COMMISSION ROYALE DES MONUMENTS ET DES SITES
KONINKLIJKE COMMISSIE VOOR MONUMENTEN EN LANDSCHAPPEN

Objet : BRUXELLES. Place de Ninove, 6 / Boulevard de l'Abattoir, 1.

Demande de permis d'urbanisme portant sur le changement d'utilisation d'un commerce en snack, le remplacement des châssis en bois par des châssis en pvc, la mise en peinture de la façade en noir, la création de deux terrasses extérieures, et la suppression de l'escalier d'accès aux logements et utiliser l'escalier de la maison contiguë

Avis de la CRMS

A gauche : Vue de l'immeuble en 2017

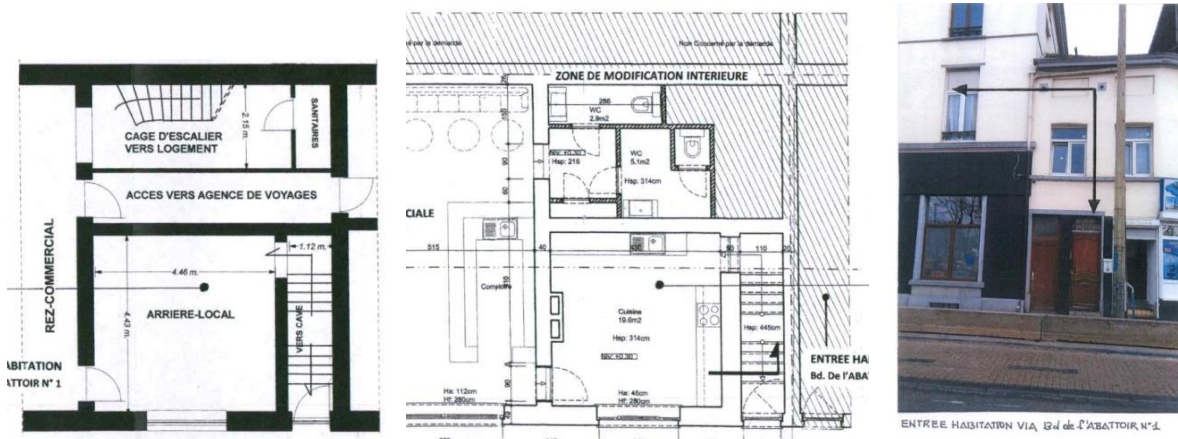
La CRMS ne s'oppose pas au changement d'affectation du commerce en snack ni au principe de l'installation de terrasses en extérieur. Cependant, le bien étant inscrit dans un ensemble paysager néoclassique remarquable, la CRMS souhaite que cela s'organise dans le respect du patrimoine, ce qui n'est aujourd'hui plus le cas et non acceptable. La situation s'est fortement détériorée entre 2017 et aujourd'hui (voir photos supra) et les interventions commerciales (peinture « anthracite » du 1^{er} registre, enseigne, ...) ont altéré la typologie néoclassique de l'immeuble.

La CRMS demande le retour à l'application d'une finition de teinte claire propre au style néoclassique, désapprouve l'utilisation du PVC pour les châssis et la faible qualité et intégration des enseignes. Elle recommande de prendre pour exemple les recommandations du RCUZ « Place Communale » de Molenbeek-Saint-Jean¹ pour les habitations autour de la Place de Ninove.
